Resolució de la directora general d'Harmonització Urbanística i Avaluació Ambiental per la qual es formula la declaració d'impacte ambiental del projecte PFV SON PILLO 1, situat al polígon 13, parcel·la 30, TM de Calvià (exp. 63A/2025)

La declaració d'impacte ambiental del projecte PFV Son Pillo 1, en els termes següents:

DECLARACIÓ D'IMPACTE AMBIENTAL

Figura 6. Ubicació de la plantació de garrovers d'1 ha proposada com a mesura de compensació

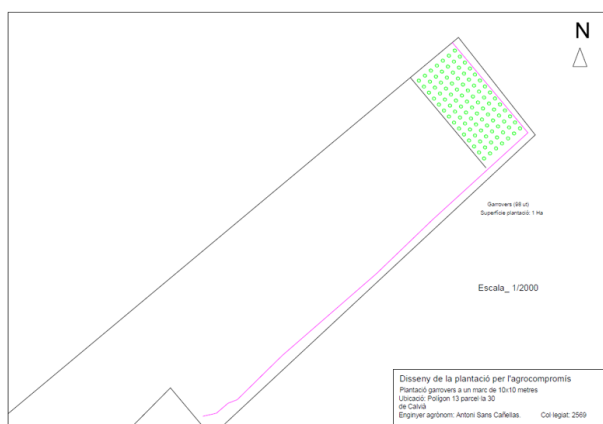
En relació amb la plantació compensatòria de garrovers a l'est de la parcel·la, s'ha de dir que la documentació presentada és contradictòria i es presenten 3 xifres diferents: al plànol tècnic es mostren 98 garrovers a 1 ha; al document d'esmena de deficiències de l'informe agronòmic es mencionen 100 garrovers a 1ha; al document formal d'agrocompromís es menciona explícitament que es farà una plantació amb una densitat mínima de 120 arbres/ha. S'haurà de donar compliment a l'agrocompromís.

- El promotor executarà la plantació d'1 ha de garrovers amb una densitat mínima de 120 arbres/ha i en finançarà el cost del reg de suport durant els primers sis mesos. En finalitzar la vida útil del parc, la plantació de garrovers quedarà en propietat dels titulars dels terrenys.
- El promotor es compromet a mantenir la plantació durant tota la vida útil del parc fotovoltaic.
- L'agricultor incorporarà aquests terrenys a la seva explotació agrària i en gestionarà el manteniment. Així mateix, l'agricultor gestionarà els espais cultivables que es generin entre les plaques solars (2,4 ha) per a farratges i/o pastura de bestiar ovi.

Figura 7. Ubicació del tram de la Ruta dels Fars que passa per la zona oest de la parcel·la (línia vermella). Font: Pla Especial d'Ordenació i Protecció de la Ruta dels Fars

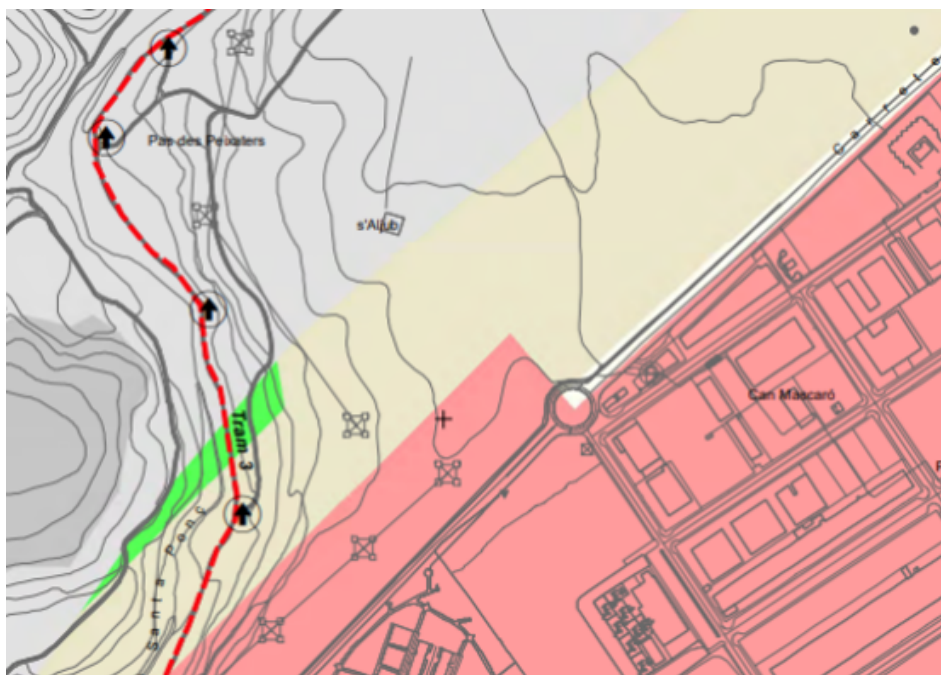
A nivell territorial, una petita part de la parcel·la es troba dins l'àmbit d'intervenció paisatgística AIP VI (Serra de Tramuntana), però sense que la instal·lació l'afecti directament. Així mateix, el límit oest de la parcel·la delimita amb la Ruta dels Fars (ruta creada en el PIAT), sense que tampoc s'hi observi cap afectació directa.

Figura 8. Classificació com a ELP (Espai lliure públic) limítrof amb la parcel·la. Font: visor municipal de l'Ajuntament de Calvià.

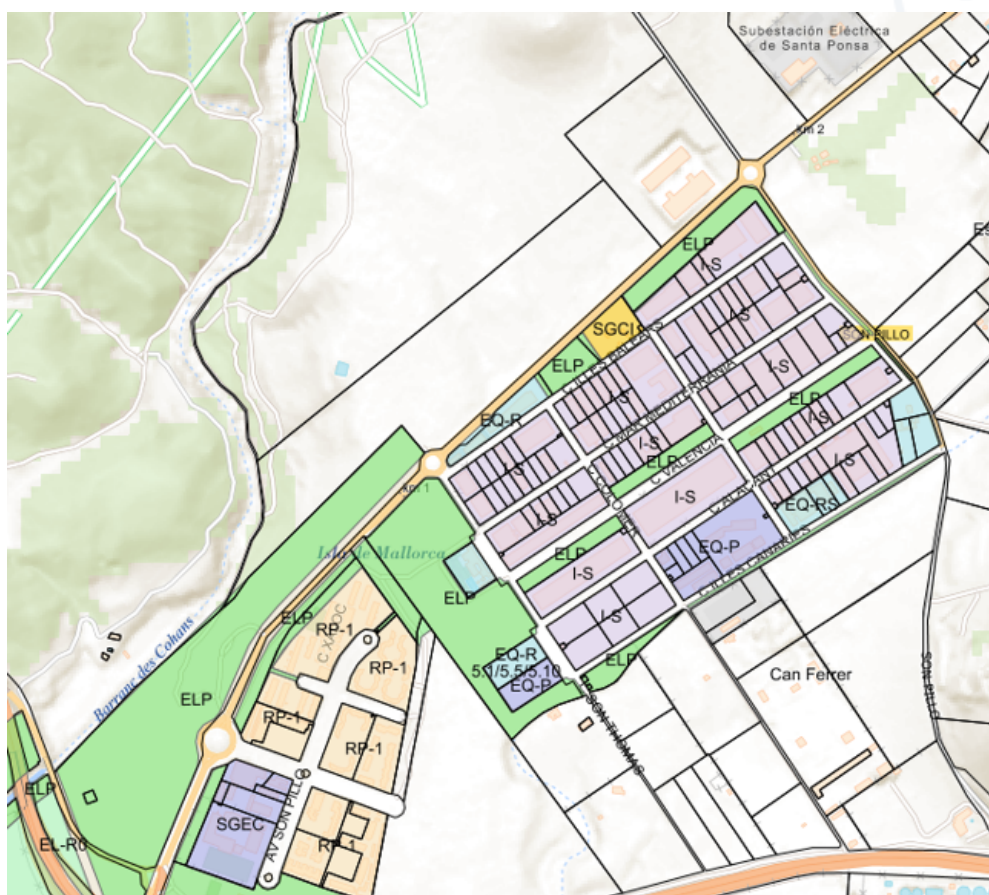
12- Malgrat que les mesures d'integració proposades ajuden a mitigar l'impacte, s'observa que part de la instal·lació limita directament amb una zona qualificada com a Espai Lliure Públic (ELP) pel planejament municipal. Aquest ELP interconnecta diferents àmbits del nucli urbà i actua com a corredor verd cap al barranc des Cohans, el torrent de Santa Ponça i la Ruta dels Fars.

S'observa que part de la instal·lació s'ha col·locat en una zona amb pendent descendent cap al torrent, la qual cosa genera un major impacte visual des d'aquest espai lliure públic, un efecte que es veu agreujat perquè l'orientació dels panells no coincideix amb la pendent natural del terreny. Per tant, s'haurà de prioritzar la instal·lació de les plaques a les zones planes del terreny, sempre en la mesura que sigui possible i tècnicament viable, per minimitzar aquesta exposició visual.

- Ampliació vora l'ELP: Per tal de millorar la integració paisatgística i resoldre l'impacte visual, la barrera vegetal en el límit estricte amb l'espai lliure públic haurà de disposar d'una amplada d'entre 10 i 15 metres, permetent la disposició de 3 fileres d'arbres complementades amb plantes arbustives.
- Sistema de reg: Pel que fa al reg de suport necessari per a aquesta barrera, l'EIA preveu un sistema abastit mitjançant un dipòsit. D'acord amb els condicionants del Servei de Salut Ambiental, independentment de la solució final d'emmagatzematge, l'aigua utilitzada per al reg d'aquestes espècies haurà de ser exclusivament aigua regenerada, evitant l'ús d'aigua potable per a aquest fi.

Figura 9. Ubicació de la línia propietat de Red Eléctrica de 66 kV dins de la parcel·la. S'observa que la poligonal del parc no respecta aquesta línia i part de les plaques estan projectades a la zona d'exclusió. Font: escrit de REE.

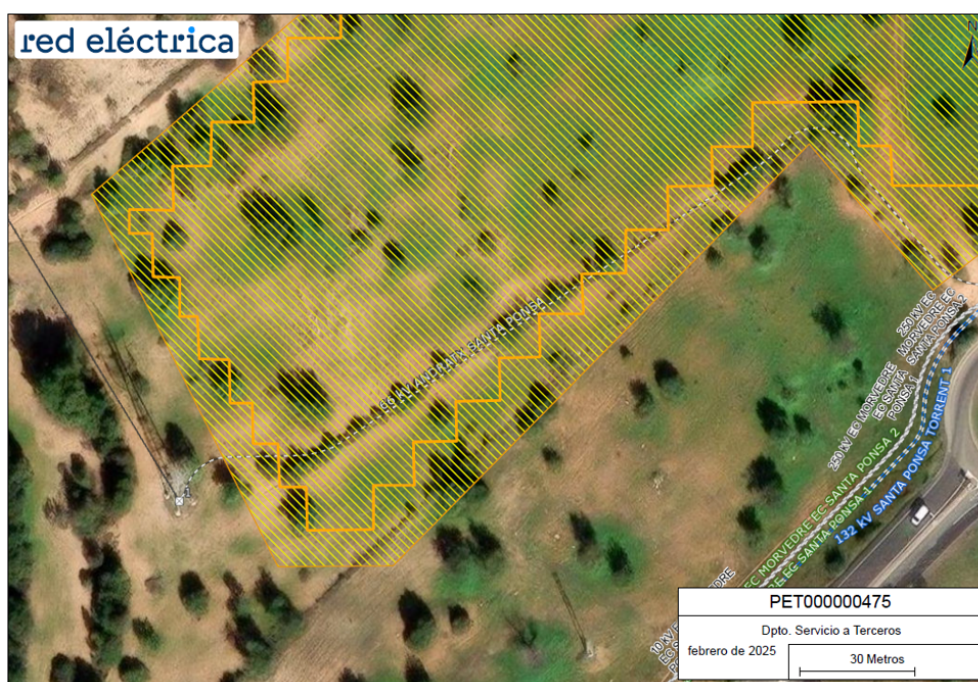
18- D'acord amb l'informe emès per Red Eléctrica de España (REE), l'organisme ha mostrat la seva disconformitat amb el disseny d'implantació de la planta solar fotovoltaica. S'ha constatat que el projecte s'ha dissenyat sense tenir en compte l'existència de la línia elèctrica subterrània a 66 kV (Andratx-Santa Ponça) propietat de REE, la qual transcorre per l'interior de la parcel·la.

El disseny actual incompleix l'article 162 del Reial Decret 1955/2000, el qual prohibeix expressament la plantació d'arbres i la construcció d'edificis o instal·lacions industrials a la franja definida per la rasa on s'allotgen els conductors, incrementada amb la distància de seguretat reglamentària. Per tant, serà condició indispensable i obligatòria que, prèviament a l'execució, el promotor modifiqui el disseny de la planta fotovoltaica i la ubicació de la barrera vegetal per tal de respectar escrupolosament aquesta zona d'exclusió.

- S'haurà de modificar el disseny de la planta solar fotovoltaica i la ubicació de la barrera vegetal per respectar escrupolosament la zona de servitud i exclusió de la línia subterrània a 66 kV (Andratx-Santa Ponça) propietat de REE que travessa la parcel·la, complint amb la prohibició de plantar arbres o construir instal·lacions en aquesta franja.

Figura 10. Ubicació de totes les línies propietat de Red Eléctrica que passen per l'entorn del projecte. Font: escrit de REE

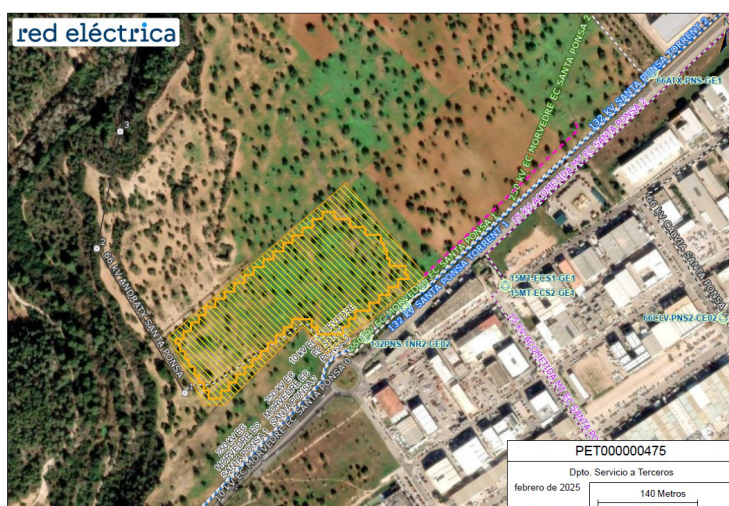
19- Addicionalment, pel que fa a la nova línia d'evacuació subterrània del parc, el seu traçat pot afectar no només l'esmentada línia de 66 kV, sinó també altres línies subterrànies propietat de REE existents a la zona (132 kV, 250 kV i 10 kV).

Per tal de garantir la fiabilitat del subministrament del Sistema Elèctric Nacional, el promotor haurà de complir estrictament les següents condicions durant les obres:
